重庆市建设工程消防设计问题答复
（ 2025 年 7 月版 ）
（ 征求意见稿 ）

- 1 建筑专业问题答复·····4~16
（ 编号： 20250609-建筑-0001~0003、20250707-建筑-0001~0002 ）
- 2 结构专业问题答复·····17~20
（ 编号： 20250610-结构-0001、20250708-结构-0001 ）
- 3 给排水专业问题答复·····21~34
（ 编号： 20250611-给排水-0001~0004、20250709-给排水-0001~0002 ）
- 4 电气专业问题答复·····35~48
（ 编号： 20250612-电气-0001~0002、20250710-电气-0001~0005 ）
- 5 暖通专业问题答复·····49~71
（ 编号： 20250613-暖通-0001~0012、20250711-暖通-0001~0003 ）

关于地下车库疏散走道净宽的问题。

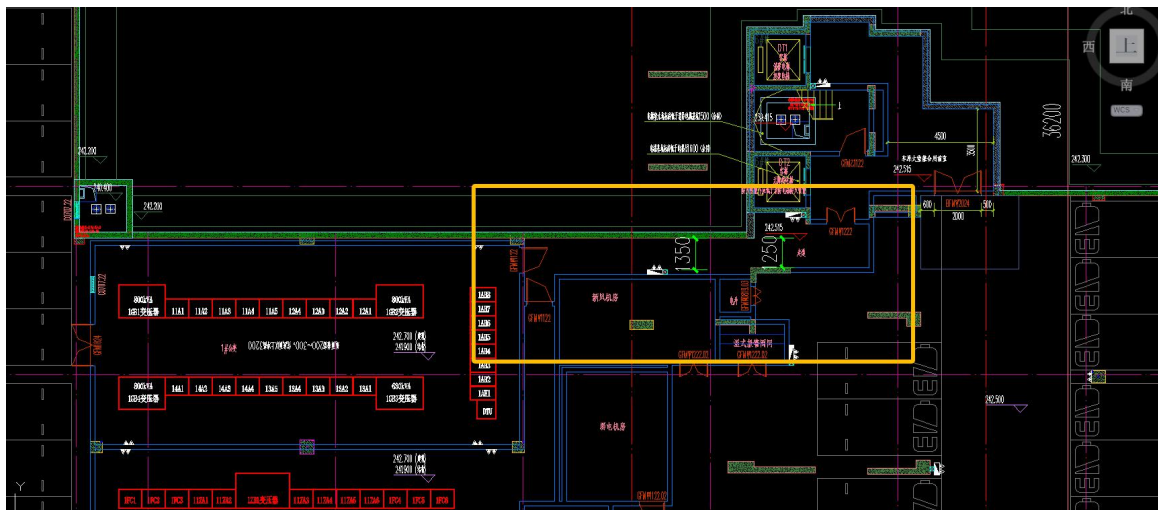
如下图所示,地下车库中设备用房专用疏散走道是否需要满足民用通规中的 1.3m 净宽?

《建筑防火通用规范》GB55037-2022 第 7.1.4 条第 3 款“疏

散走道、首层疏散外门、公共建筑中的室内疏散楼梯的净宽度均不应小于 1.1m”，是对建筑内疏散出口、疏散楼梯、疏散走道的最小净宽度的规定，以满足人员安全疏散和消防救援的需要，同时条文说明也明确了对于有特殊要求者，应在此基础上增大。

《民用建筑通用规范》GB55031-2022 第 5.3.12 条“除住宅外，民用建筑的公共走廊净宽应满足各类型功能场所最小净宽要求，且不应小于 1.30m”，是综合各规范对公共走廊净宽提出了最小要求。各类型功能空间具体要求见相应项目规范。（即 1.30m 是最小净宽要求，各项目规范有具体要求的还应执行项目规范）

问题中地下车库设备用房专用疏散走道最小净宽度应满足《建筑防火通用规范》GB55037-2022 的相关要求。

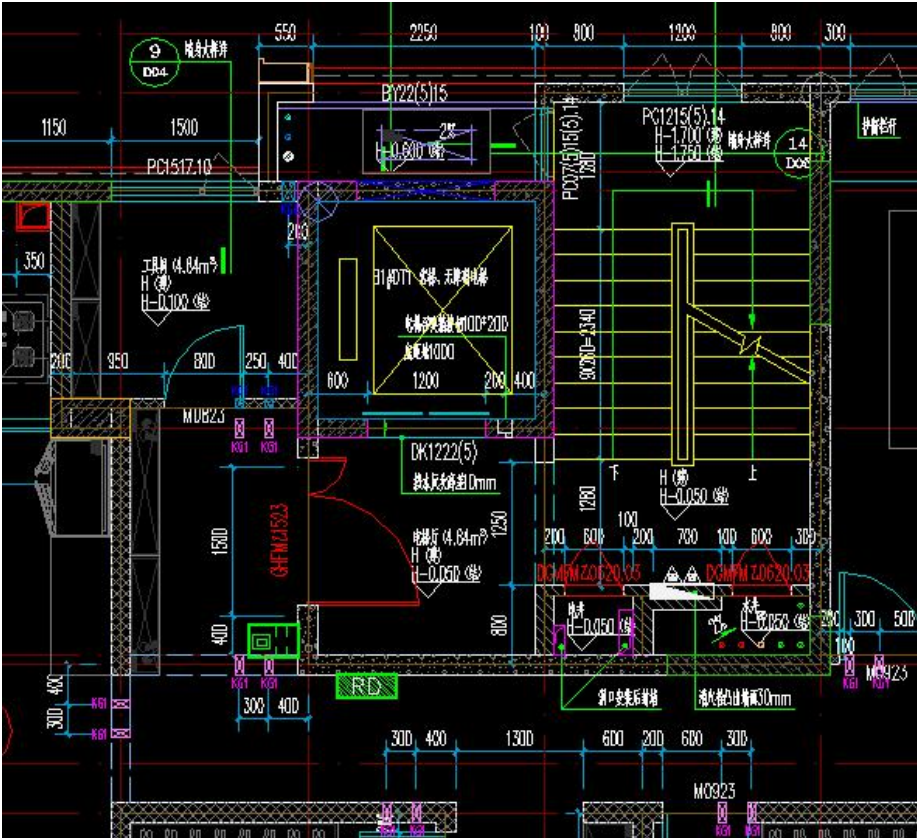
问题 1：当建筑高度不大于 33m 的住宅采用封闭楼梯间作为疏散楼梯时，首层是否可采用原《建筑设计防火规范》图示 18J811-1，5-92 页，5.5.29 图示 5 的疏散方式。

问题 2: 当建筑高度不大于 33m 的住宅采用敞开楼梯间作为疏散楼梯时, 在不影响人员疏散和正常通行的情况下, 是否可以如下图在楼梯平台设置管井。

问题 1 答复: 住宅建筑首层的扩大的封闭楼梯间设计应按《建筑设计防火规范》GB50016-2014 (2018 年版) 第 6.4.2 条第 4 款执行。其内可设置管道井的检查门, 但管井应按规范对首层扩大封闭楼梯间内房间的要求设置 (门、隔墙、底板、顶板、电梯等的耐火极限及防火性能应满足要求)。

问题 2 答复: 住宅敞开楼梯间内, 管井应优先设置在非疏散

公共区域，避免与楼梯间直接连通。条件受限确需设在敞开楼梯间内时应设置乙级防火门、耐火极限 $\geq 2.00\text{h}$ 的隔墙与楼梯间分隔；管井每层楼板耐火极限应不低于楼层楼板耐火极限，并进行防火封堵；管井门开启后不应影响楼梯间的疏散。

5.2.2 图示10

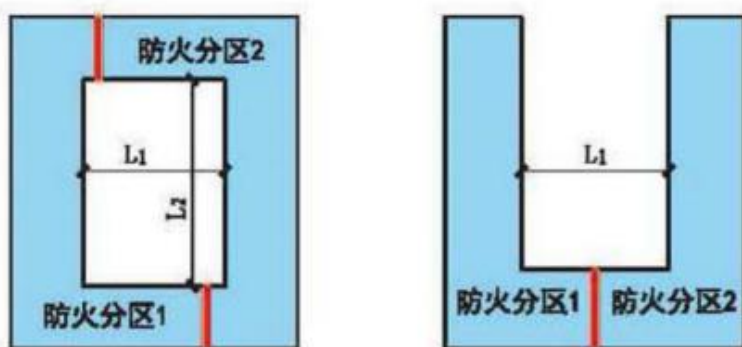
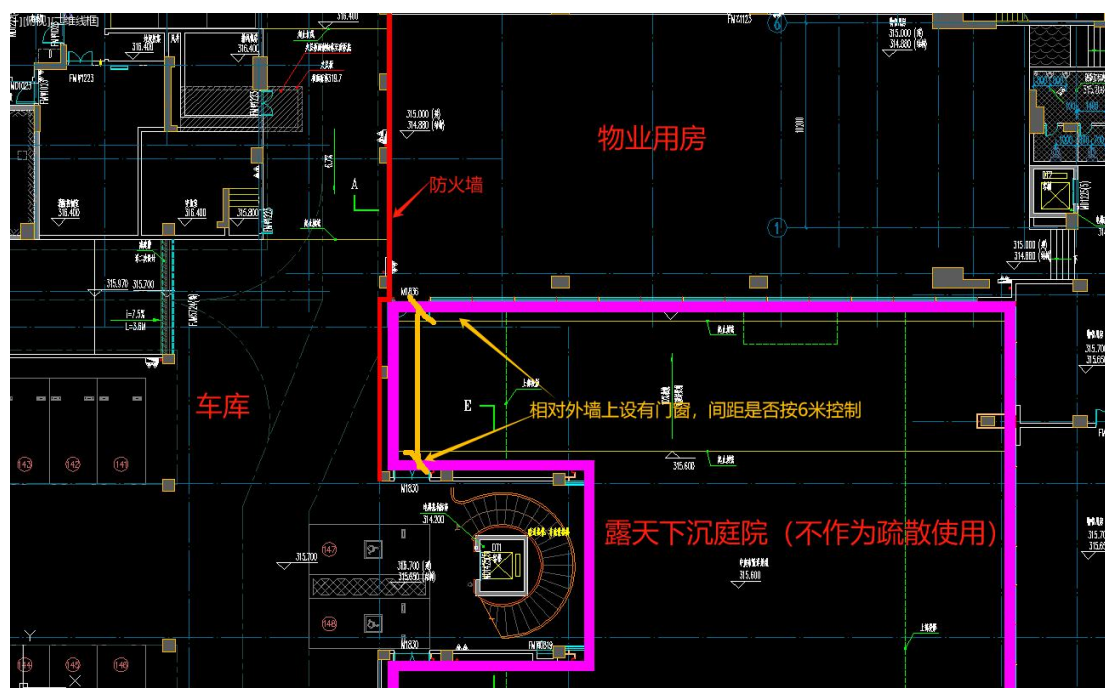
如下图所示，地下建筑中设有下沉庭院，两个不同使用功能的不同防火分区（如车库和物业），当下沉庭院不作为疏散使用时，在相对外墙上设有门窗洞口其相对间距是否可以按图示所示的 6m 控制。

问题中的下沉庭院当不作为疏散使用时，同一建筑内两个不同使用功能的不同防火分区在相对外墙上设有门窗洞口，其相对间距可按《建筑设计防火规范》图示 18J811-1，5.2.2 图示 10 所示的 6m 控制。

图 1

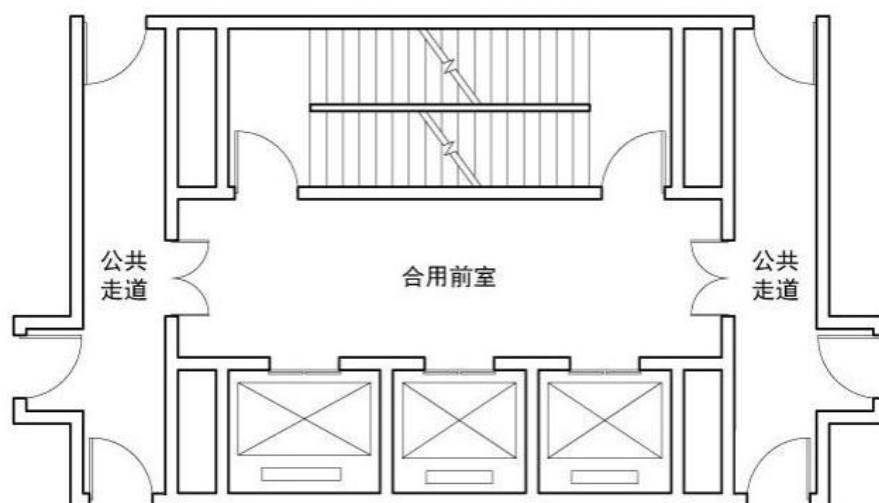
如下图 1 和图 2 所示,住宅剪刀梯采用三合一前室,标准层

超过三户时,是否允许两侧分别有不超过三户从不同方向进入三合一前室?

问题附图 1：不满足《建筑设计防火规范》GB50016-2014（2018 年版）第 5.5.28 条条文说明“当两部剪刀楼梯间共用前室时，进入剪刀楼梯间前室的入口应该位于不同方位”的要求。

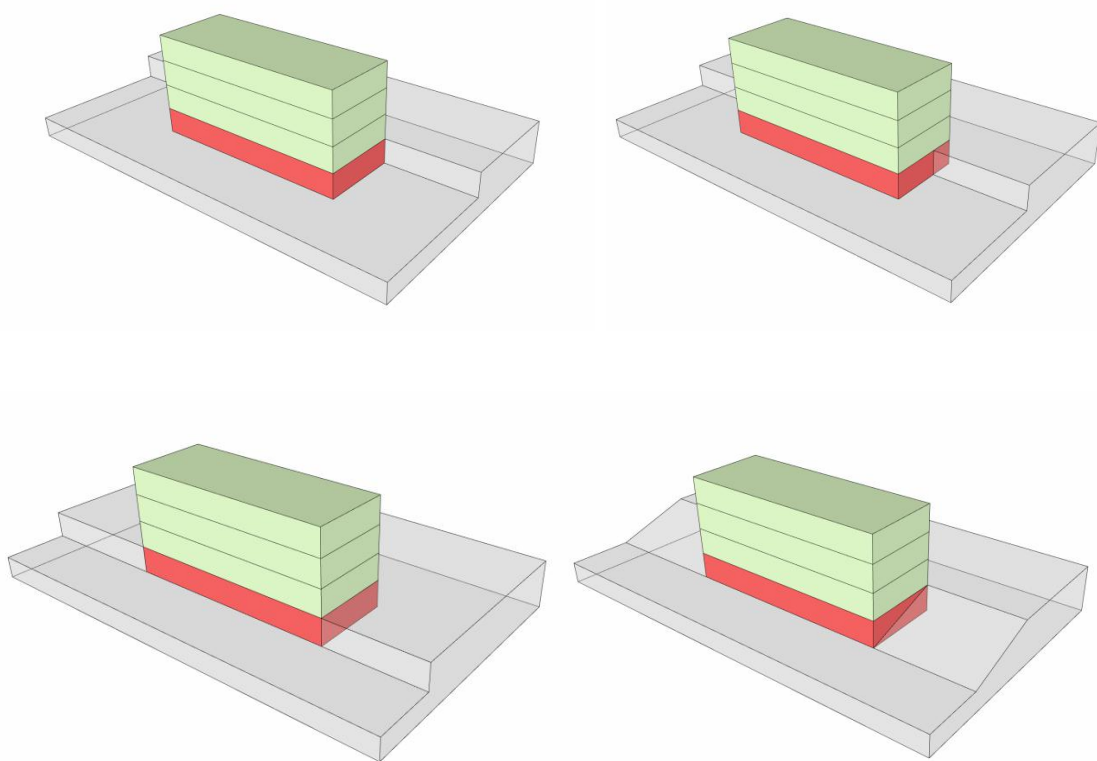
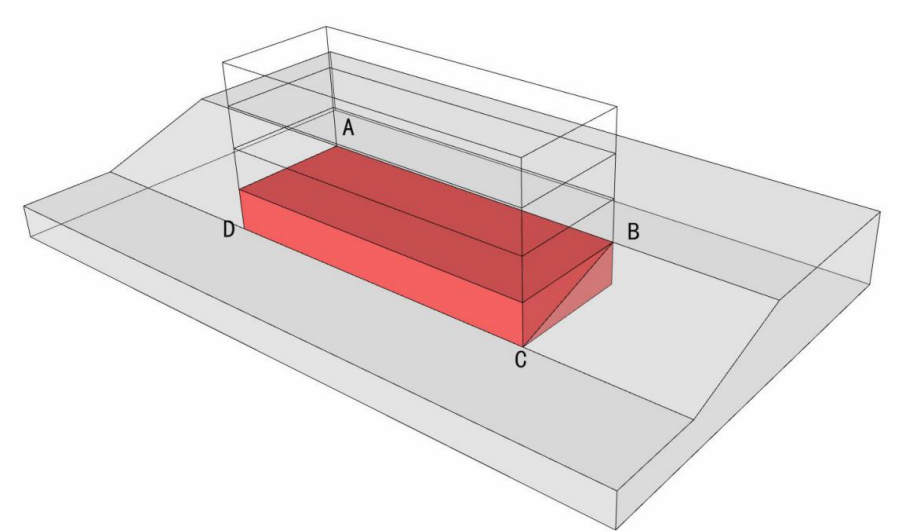
此定义中关于“室外设计地面的平均高度”的计算未作出详细描述。且图示中的示例仅为局部剖面示意，或为平原环境的典型案例，因此，针对建筑位于台地、坡地等非平原环境下，存在建筑周边室外地面存在多个标高，或者局部外露的情况，山地环境建筑布置示例如下图：

以下图所示情况为例，在设计实践过程中，可否采用“沿建筑外轮廓各边加权”的方式来计算平均高度？如下例：

问题中描述采用“沿建筑外轮廓各边加权”的方式来计算室外设计地面的平均高度，此计算方式无客观规范效力，在消防设计中不能以此作为定义依据。

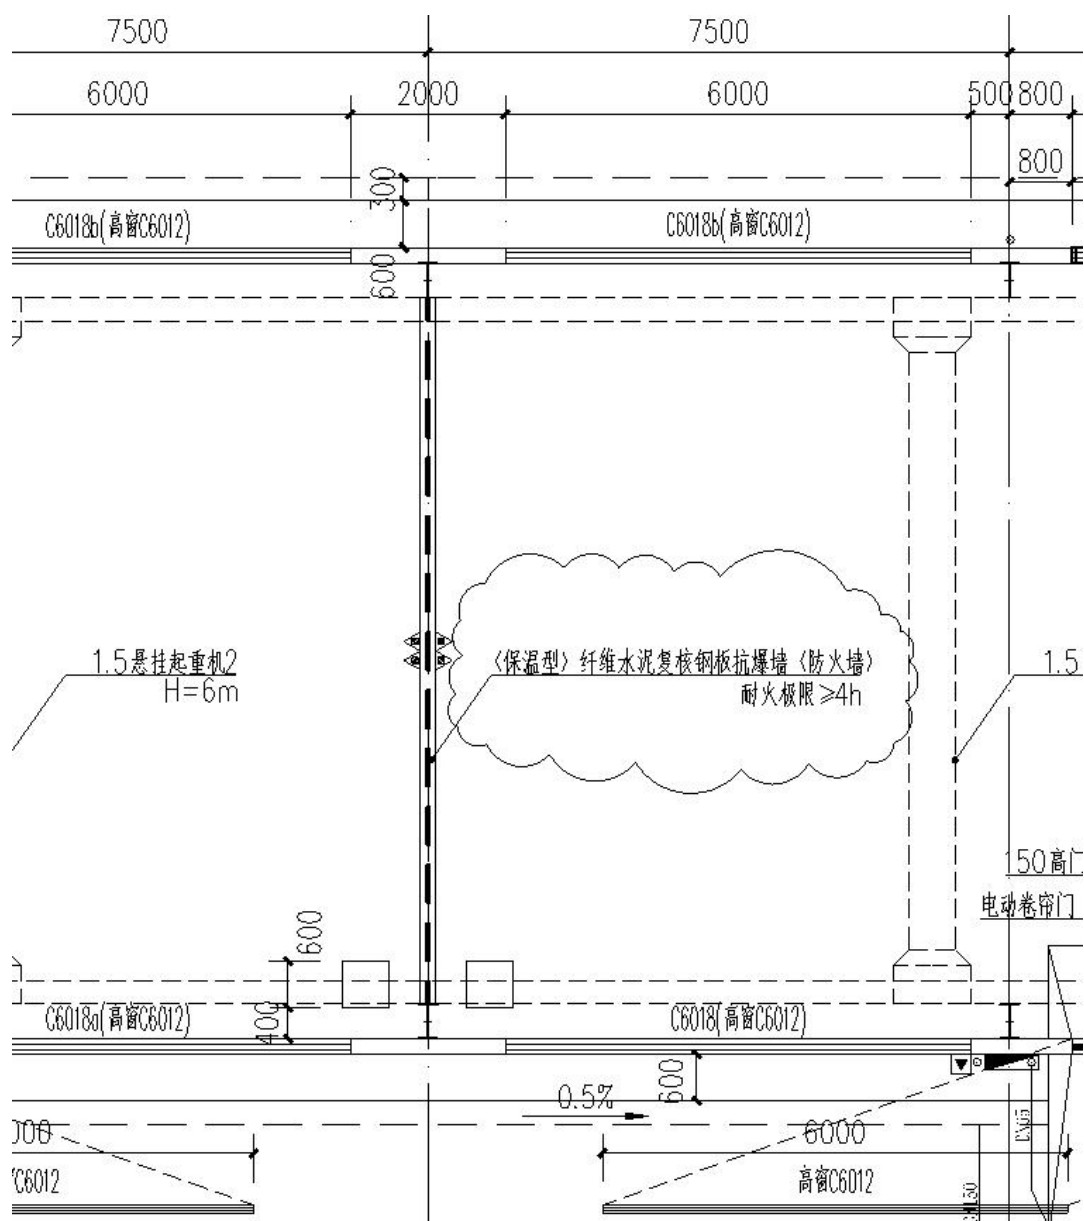
某单层乙类仓库，结构形式为门式刚架轻型房屋钢结构。根据建筑专业设计要求，该仓库正中部位布置一道抗爆墙(防火墙，耐火极限 4.0h)。该抗爆墙左右与门刚的刚架柱连接，上部与门刚的刚架梁连接。

该榀门式刚架的刚架柱与刚架梁不作为抗爆墙的下部承重结构构件，是否也应按规范要求中的防火墙承重结构构件来确定上述部位构件的耐火极限？

依据《建筑防火通用规范》GB55037-2022 第 6.1.3 条：“甲、乙类厂房和甲、乙、丙类仓库内的防火墙，耐火极限不应低于 4.00h”，该防火墙须具有抗爆墙功能，该防火墙下部支承于基础，防火墙两侧刚架柱及顶部刚架梁均作为抗爆墙稳定的支撑构

件(抗爆墙两侧刚架柱及顶部刚架梁均视为抗爆墙的承重构件),两侧刚架柱及顶部刚架梁的耐火极限均应与防火墙的耐火极限一致,确保防火墙的稳定性及耐火极限满足建筑功能要求。

此时设计时应注意:根据建筑功能要求,其爆炸燃烧影响范围的结构构件的耐火极限应满足要求,以防止爆炸燃烧影响范围的房屋因燃烧引起火灾升温后房屋的垮塌。

剖面示意图

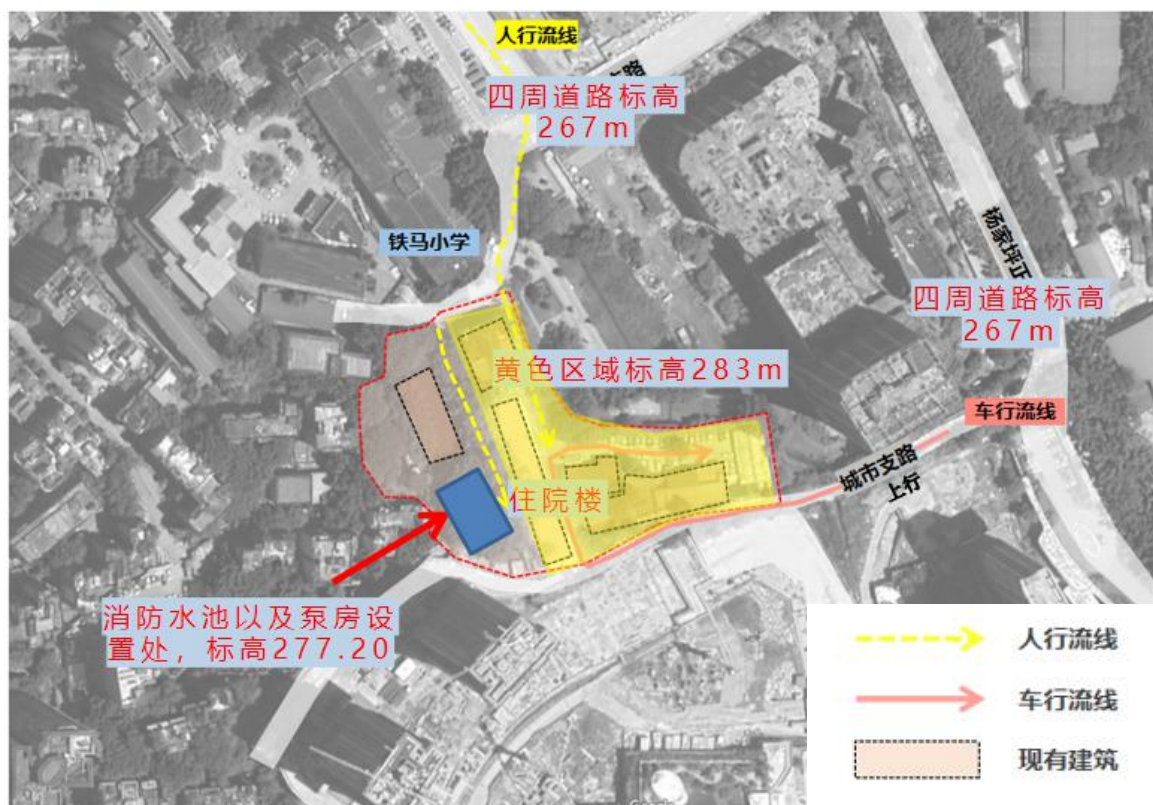
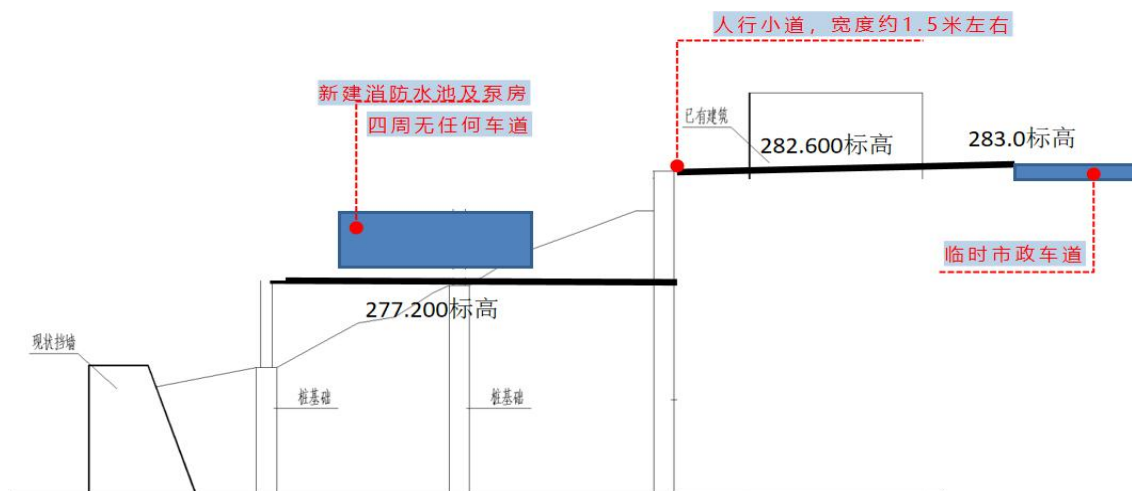
由于院区用地范围限制，现仅有住院楼内侧，且低于另一侧临时市政道路5m左右处有一片空地可作为消防水池和消防泵房的设置场所空间（详附图），但其位置无任何车道可供消防车通行靠近，若设置取水口，不能满足消防车取水的条件。

请问这种情况下，消防水池是否可以不设置室外消防取水口。

老旧建筑改造时新增消防水池，因用地条件局促、地形高差大，消防水池设置的位置和标高确有困难不能满足消防车到达和吸水高度的要求时，可参考《消防给水及消火栓系统技术规范》GB50974-2014 实施指南（修订版）第 4.3.7 条〔要点说明〕的做法，设置室外消防转输水泵、稳压设备和室外消防取水栓（设置在消防车行道边），消防车取水时，室外消防转输水泵能自动启动，并将室外消防用水加压引至室外消防取水栓。

图 1

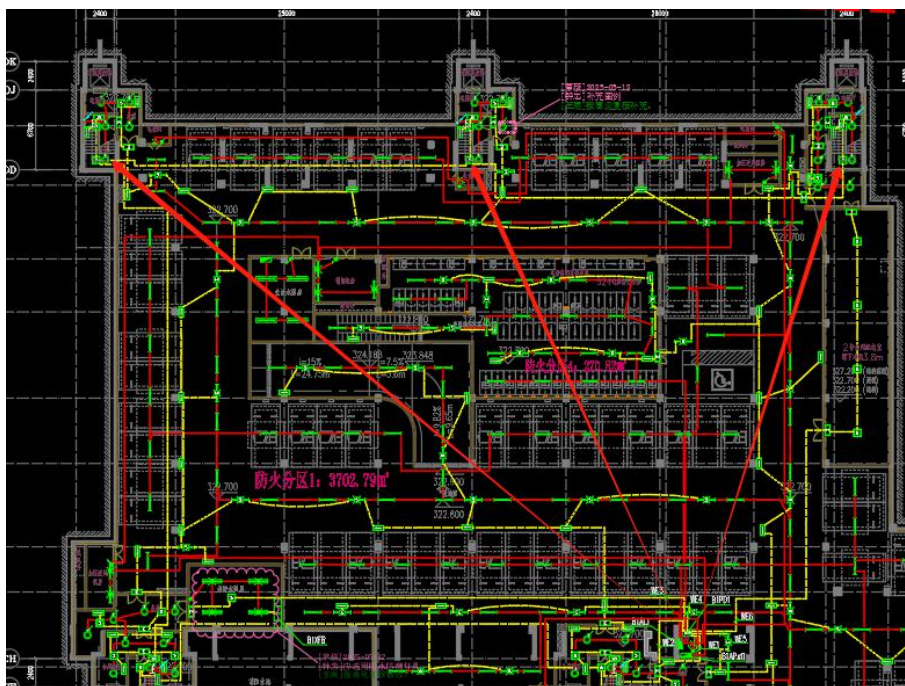
问题1:当多层住宅位于车库上方时,可否从车库的应急照明配电箱/集中电源单独出一个回路为其上部的多层住宅楼梯间应急照明供电?如下图1所示。是否要求单独设置多层住宅应急照明配电箱/集中电源?

问题 1 答复：多层住宅建筑和住宅地下车库均为非人员密集场所，其多个相邻防火分区可设置一个共用的应急照明配电箱（或集中电源）。即在符合供电电源、配电回路、电压偏差等规定时，可以从设置在车库内的应急照明配电箱（或集中电源）采用单独配电回路给地上多层住宅建筑内的消防应急照明和疏散指示灯供电。

图 2

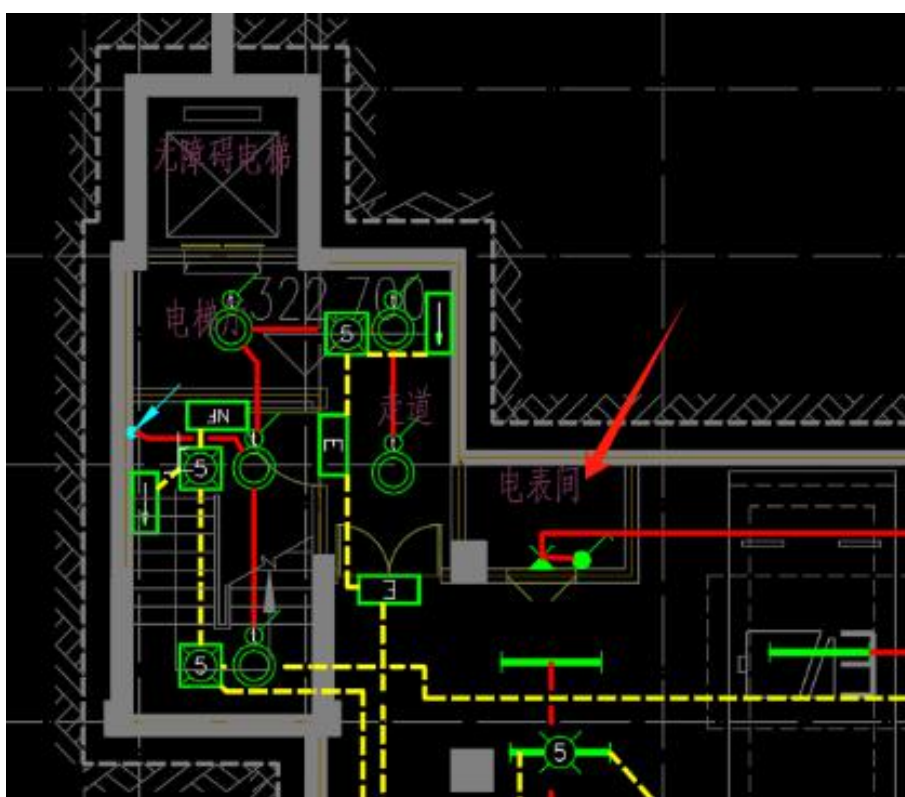
问题2:如要求单独设置住宅的应急照明配电箱/集中电源,则应急照明配电箱/集中电源是否应设在住宅上部?可否设在车库配电间(电井)内?如下图2所示。

问题 2 答复：为地上多层住宅建筑内的消防应急照明和疏散指示灯供电的应急照明配电箱（或集中电源）可以设在车库相应防火分区的配电间（电井）内。

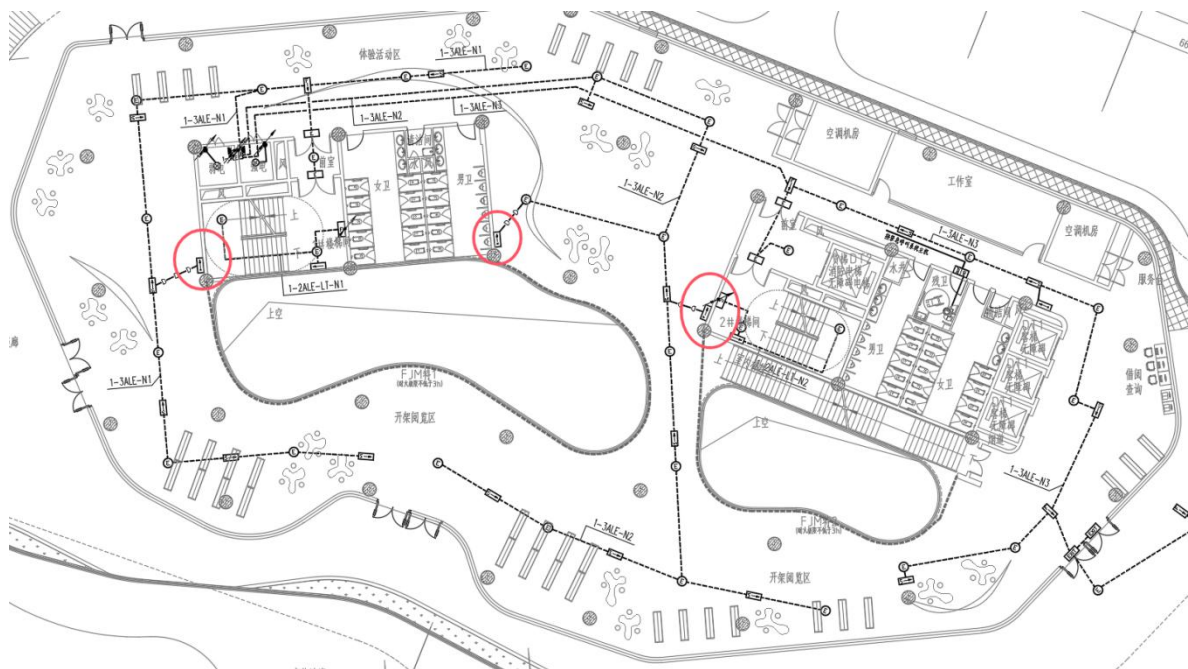
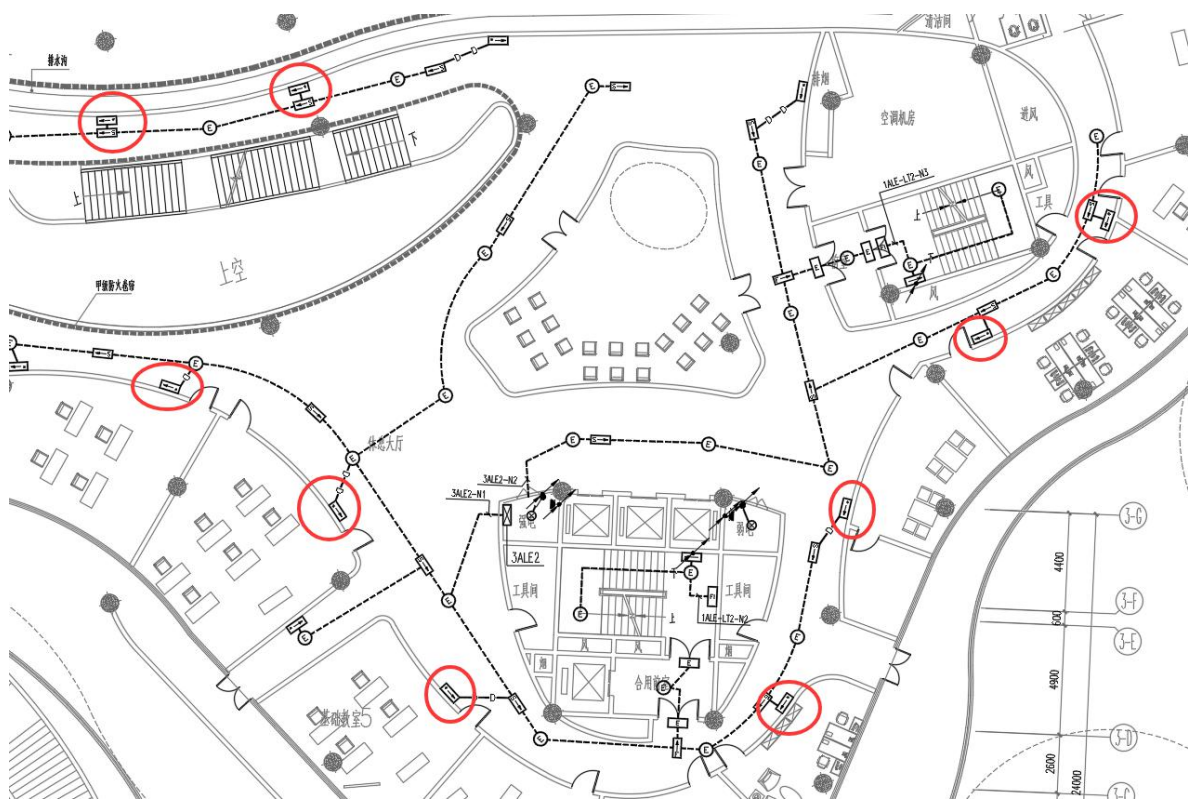
问题 1：墙面低位安装困难时（如采用防火玻璃作为围护结构），疏散走道的疏散指示标志灯是否可以采用吊装？

问题 2：某公共建筑，有围护结构的疏散通道，是否不能采用吊装，只能如图中红圈处在 1.0m 以下墙面安装？示例图如下。

问题 1 答复：疏散走道应设置在走道两侧距地面高度 1.0m

以下的墙面、柱面上，当墙面为防火玻璃、方向标志灯安装确有困难时，可设置在疏散走道的上方，底边距地宜为 2.0m~2.5m。

问题 2 答复：开敞空间场所的疏散通道两侧设置了墙、柱等结构时，方向标志灯应设置在距地面高度 1.0m 以下的墙面、柱面上；但对于设置困难或容易遮挡的场所，可设置在疏散通道的上方并应保持视觉连续。

3.2.1 图示1

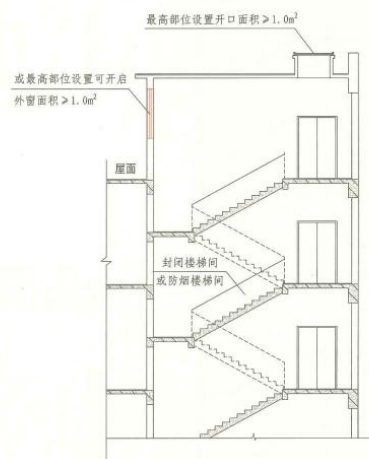
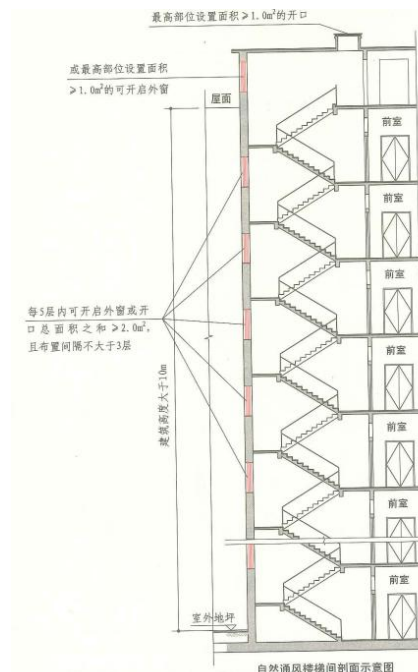
根据《建筑防烟排烟系统技术标准》GB51251-2017 第 3.2.1 条，采用自然通风方式的封闭楼梯间、防烟楼梯间，应在最高部位设置面积不小于 1.0m^2 的可开启外窗或开口，以及《建筑防烟排烟系统技术标准》图示 15k606。该可开启外窗或开口的设置位置在规范条文中仅要求在楼梯间最高部位，但未明确最高部位的具体含义。根据图示，可在顶层楼梯间天花位置也可在其侧墙位置，但图示未明确其在侧墙位置的具体高度。有审查专家提出，必须是紧贴梁底。

在设计审查过程中，由于建筑立面效果的考量，需要在梁下设置一定高度的填充墙，如果必须紧贴梁底，就需要人为把梁的高度加大。请问设在梁底是否必须紧贴梁底设置？

根据《建筑防烟排烟系统技术标准》GB51251-2017 第 3.2.1 条条文说明的内容，规范中“最高部位”是指楼梯间顶层。设计中可开启外窗或开口应设在顶板或梁下尽量高的位置，有条件时宜紧贴在梁底或板底，外窗（开口）底部距地高度不宜低于顶层净高的 1/2。其他要求详见《重庆建设工程消防设计常见错误（2024 年 3 月版）》（渝建消防〔2024〕7 号）第 5.0.3 条。
